## 改善箇所説明図

**基準不適合発生箇所**  
シートベルトバックル

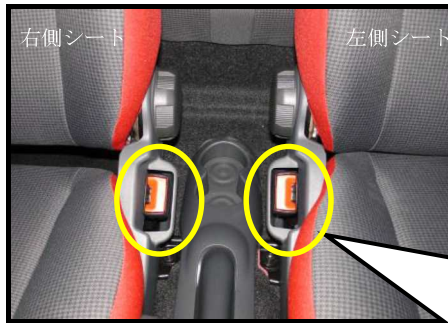
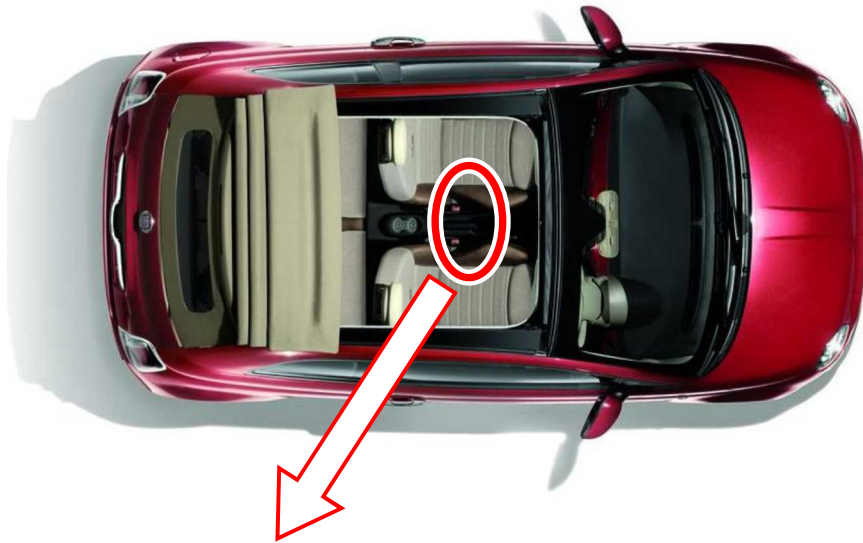
前席座席ベルトにおいて、バックルの構成部品の強度が不足しているものがある。そのため、事故等で座席ベルトに強い力が加わると、バックルの構成部品が破損し、最悪の場合、座席ベルトが外れ乗員を拘束できなくなるおそれがある。

全車両、前席座席ベルトバックルを良品に交換する。

運転席側ドアストライカー部分に黄色ペイントを塗布。
